**РЕШЕНИЕ № RRJ0000-OR-470-0295**

О демонтаже кронштейна p/n T7.92.3320.154.000.73/G узла крепления штока рулевого привода РН на ВС RA-89051 (Заводской № 95089)

Рис.1

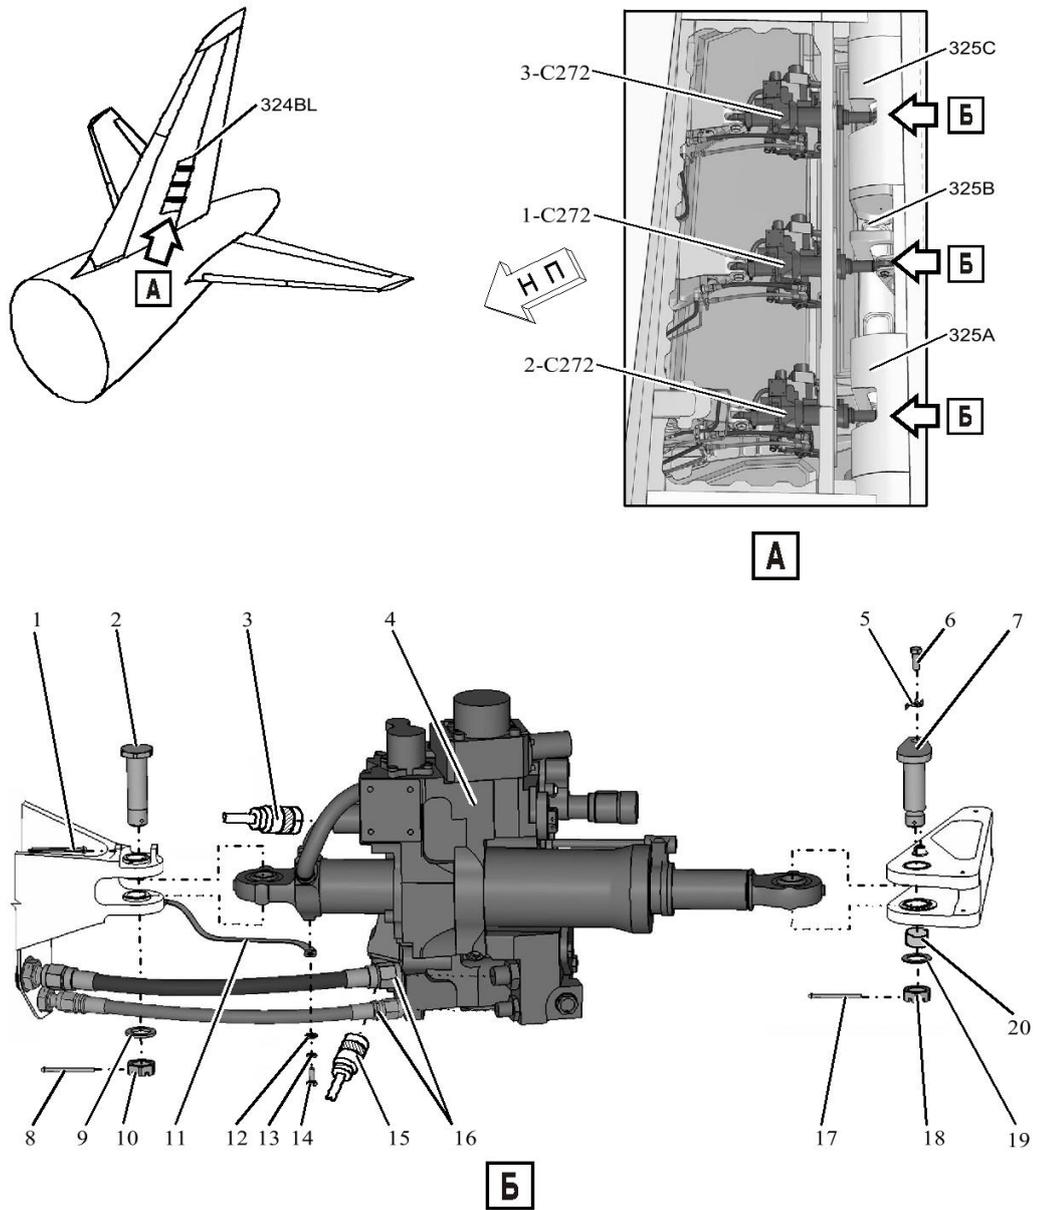
- 1.1. Отсоединить шток привода поз.3-С272 от кронштейна РН (см. рис.1). Крепеж сохранить.
  - 1.2. Открутить 4 болта 5-14 Ан.Окс 1 ОСТ 10569-72, на панели T7.92.3315.021.000.73 открутить 2 болта 5-21 Ан.Окс 1 ОСТ 31244-88 и высверлить 4 заклепки 3.5-10 Ан.Окс 1 Окс 34088-80 далее демонтировать диафрагму T7.92.3315.063.007.73/С (см. рис.2).

Рис.2

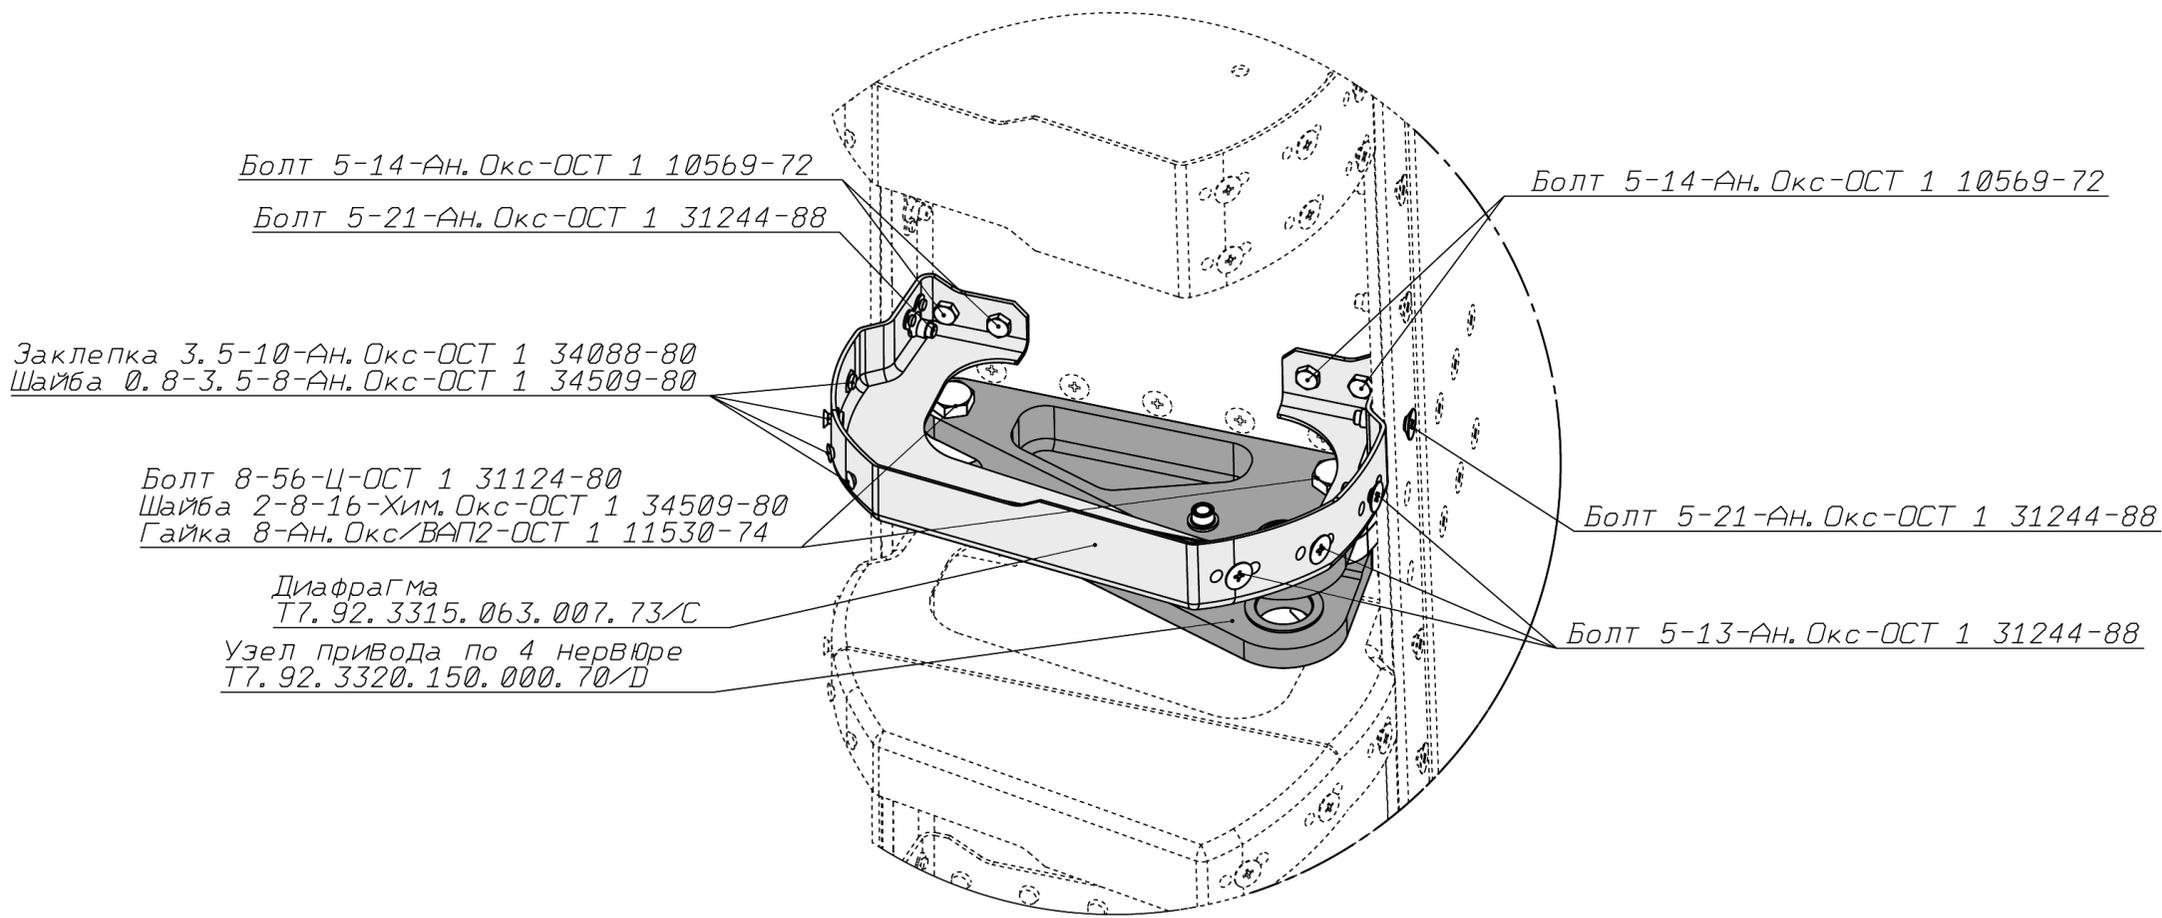
- 1.3. Демонтировать кронштейн T7.92.3320.154.000.73/G:  
Отвернуть гайки 8 Ан.Окс 1 ОСТ 11530-74 – 2 шт.  
Снять шайбы 2-8-16 Ан.Окс 1 ОСТ 34509-80 – 2 шт.  
Вынуть болты 8-56 Ц 1 ОСТ 31124-80 – 2 шт.  
Снять кронштейн T7.92.3320.154.000.73/G. (см. рис.2).
